6月	矢作川 愛護モニター報告	モニター区間	矢作川: 左右岸 34.6km~41.62km
			管轄出張所: 岡崎出張所
実施日	令和2年6月29日	実施区間	久澄橋~高橋

令和2年6月29日 矢作川長興寺地区護岸整備状況のレポート(7)

現場にあった工事案内幕

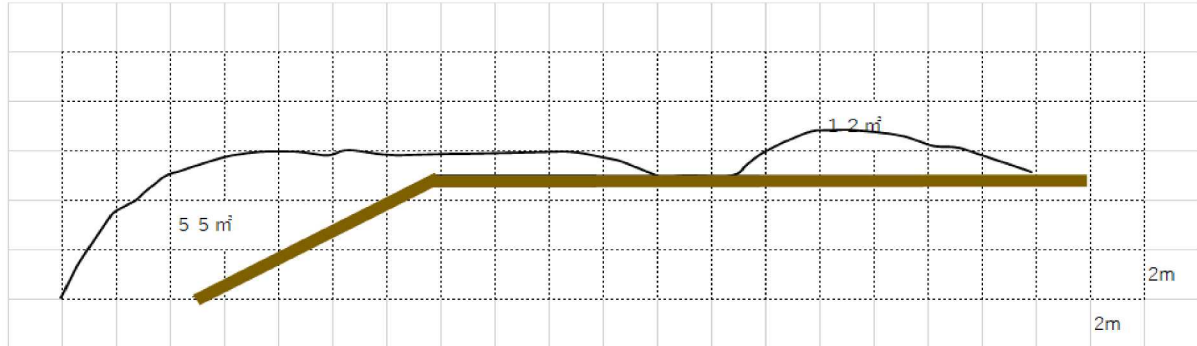
工事が完成している。竜宮神社の跡の露頭の岩盤が取り残されている。この露頭の岩盤は撤去しないとのこと。
